**PARECER 040/2023 - CEIV**  
**COMISSÃO PERMANENTE DE ANÁLISE DE ESTUDO DE IMPACTO DE VIZINHANÇA**  
**(CEIV)**

( X ) Primeira Análise – Parecer nº 040/2023-CEIV – 16/11/2023

**Projeto:** AprovaFácil #24296 - ARQ.01.00001258

**Empreendedor:** CBF - Confederação Brasileira de Futebol

Figura 5

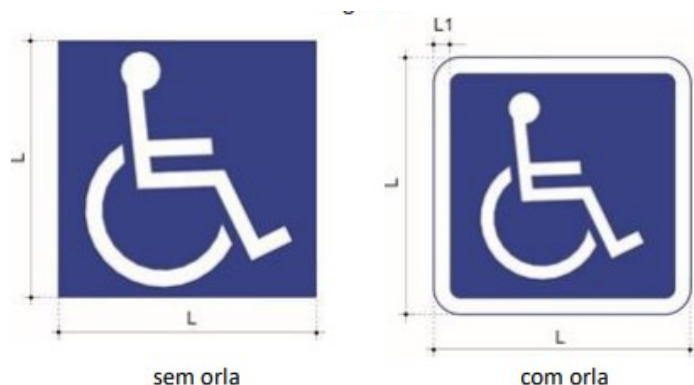
20.3 Em 2.12.1.2 – Estacionamentos e na prancha exclusiva das vagas de estacionamento, rever as sinalizações/dimensões do Símbolo Internacional de Acesso – SAI e das numerações das vagas PNE, conforme Resolução Contran nº 965/2022 (anexos) e imagens a seguir:

Todas as vagas reservadas em áreas de estacionamento privado de uso coletivo devem ser numeradas. O numeral deve ter altura de 0,10m, na cor branca, inserido num retângulo azul, conforme exemplo de aplicação da Figura 5, exceto quando o pavimento for também azul, conforme Figura 6.
